Zamawiający:
Fundacja dla Ostrowa Tumskiego we Wrocławiu

Dotyczy ogłoszenia o zamówieniu:
Przebudowa i remont budynków Muzeum Archidiecezjalnego we Wrocławiu

Numer referencyjny:
PZP.01.02.2020

ODPOWIEDZI NA PYTANIA WYKONAWCÓW – część II

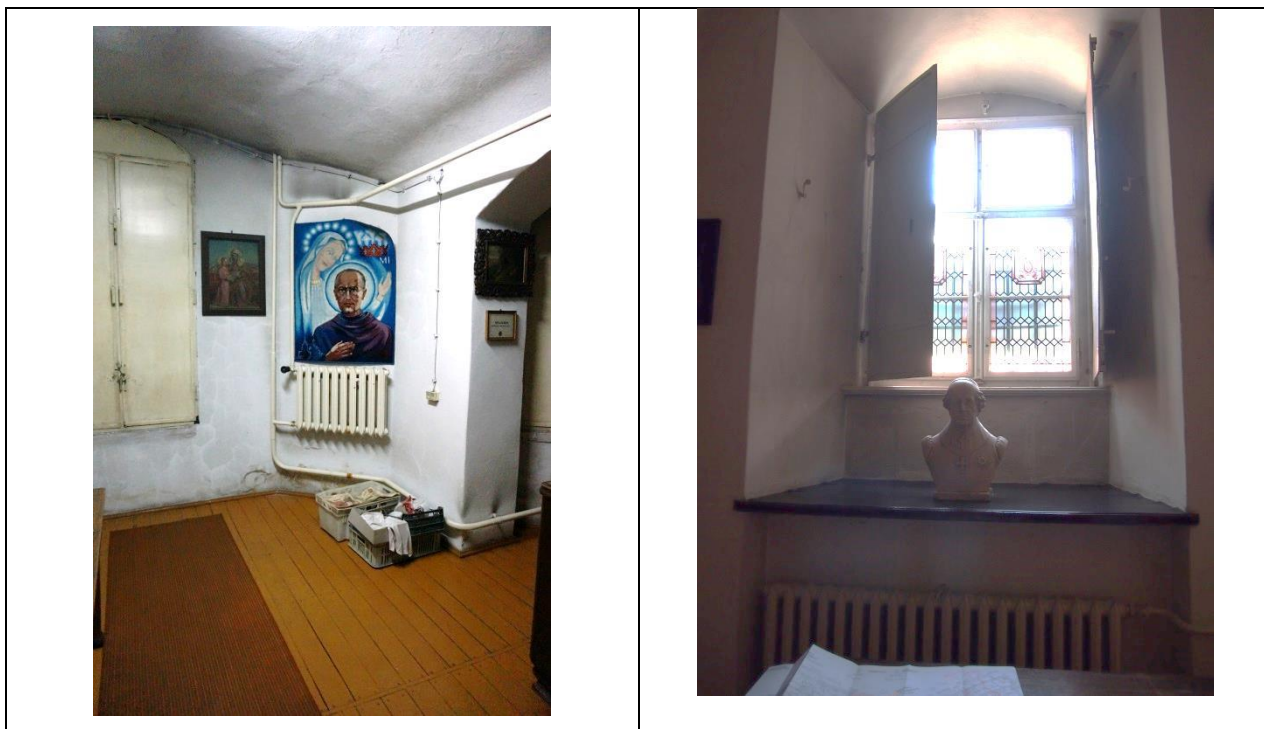
Pytanie nr 172:

PW - Opis techniczny - Rozdział 3.3 „Typ modułów RJ45 SL (SlimLine) - definiuje moduły o zmniejszonych gabarytach (wymagane wymiary podano na poniższym rysunku)", tj. 14,48x15,37x30,48. Zastrzeżenie wymiarów modułów jest niedopuszczalne. Normy nic nie mówią o wymiarach modułów, jedynym wymiarem określonym przez normy jest otwór RJ45. Poza tym podane wymiary nie wpływają w żaden sposób na walory użytkowe systemu, nie

zwiększają one gęstości upakowania portów w panelu czy w gnieździe. Prosimy zatem o usunięcie tego zapisu.

Zamawiający dopuszcza zastosowanie (i wycenę) modułów RJ45 o innych wymiarach, pod warunkiem potwierdzenia zgodności z normami oraz zachowania projektownych właściwości użytkowych.
